# Projektwettbewerb Schlossplatz Aarau

## Concours de projets «Schlossplatz Aarau»

Zweck und Ziel des Wettbewerbs war es, Möglichkeiten für den Einbau einer unterirdischen Einstellhalle im Raum Schlossplatz-Hammer mit gleichzeitiger Neugestaltung des Schlossplatzes aufzuzeigen.

Projekt im 1. Rang. Verfasser, Platz- und Grünplanung: W. Hunziker, BSG/SWB, Basel. Mitarbeiter: Th. Wenzel, THM. Architektur: Jäggi & Wendelspiss, Kaiseraugst. E. J. Schild AG, Rheinfelden.

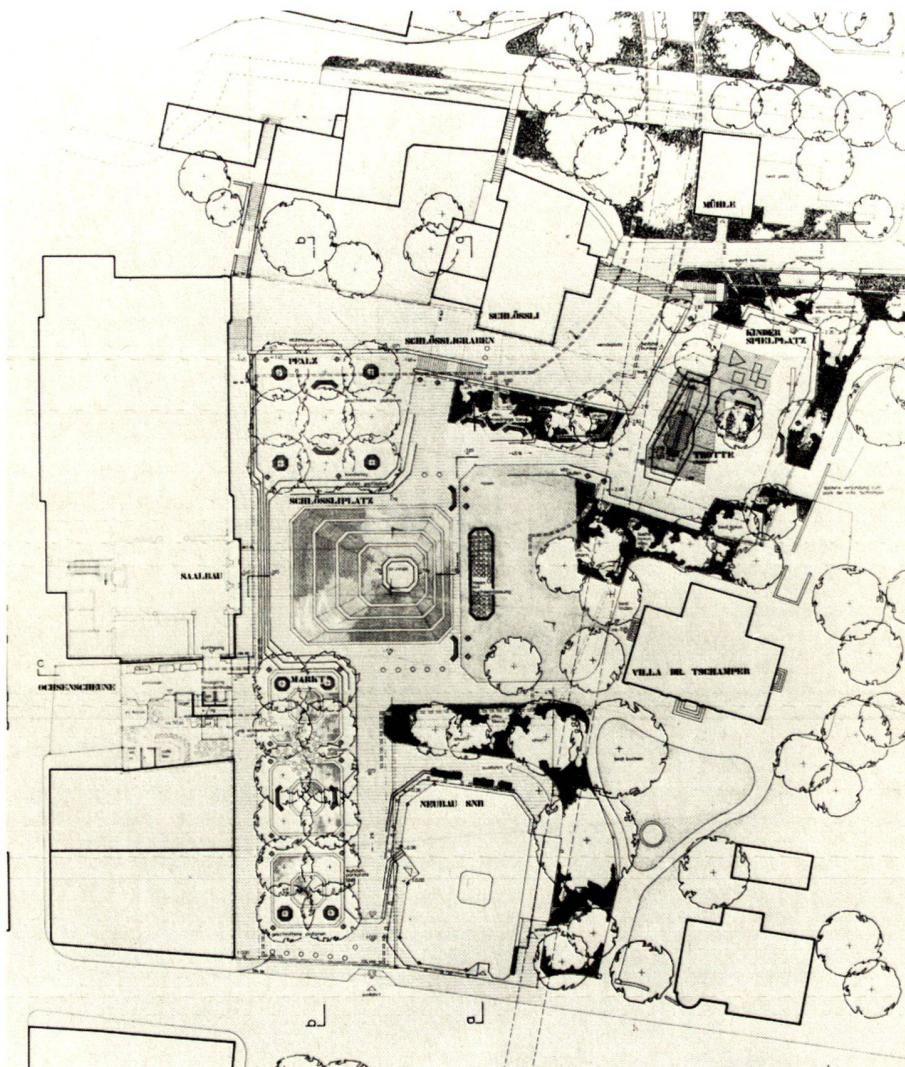
«Bei den städtebaulichen Beziehungen bestehen die hervorragende Fortsetzung des Grabens in Richtung Norden mit dem markanten Abschluss vor dem Schlosslirain sowie die überzeugende Platzgestaltung vor dem Saalbaueingang.

Der Park ist sehr interessant und erlebnisreich gestaltet. Besonders entsprechend erscheint der Bereich bei der Trotte mit der Aufnahme der benachbarten Satteldächer. Die Fussgängerverbindungen sind einwandfrei mit Ausnahme der Beziehung zum Schlosslirain, wo eine treppenfreie Verbindung wünschbar ist.

Der Projektvorschlag überzeugt durch seine einfache und für den Benutzer leicht verständliche Autoeinstellhalle, die auch in wirtschaftlicher Hinsicht als realistisch beurteilt wird. Der Schlossplatz weist einen grossen Ideenreichtum auf, wobei die Fortsetzung der Baumallee des Grabens besonderen Gefallen findet.»

«En ce qui concerne les considérations urbanistiques, l'excellente continuation du „Graben“ en direction nord avec sa finition remarquable devant le Schlösslirain, ainsi que l'aménagement convaincant de la place devant l'entrée de la grande salle sont très séduisants.

La conception du parc est intéressante et prometteuse. La zone près de la „Trotte“, avec l'absorption des toits en bâtière avoisinants paraît particulièrement adéquate. Les liaisons piétonnes sont parfaites, à l'exception de l'accès au Schlösslirain, où une liaison sans escalier est souhaitable.

Le projet présenté convainc par son garage simple et ne posant pas de problème pour les usagers, qui a été également jugé réaliste sur le plan économique.»
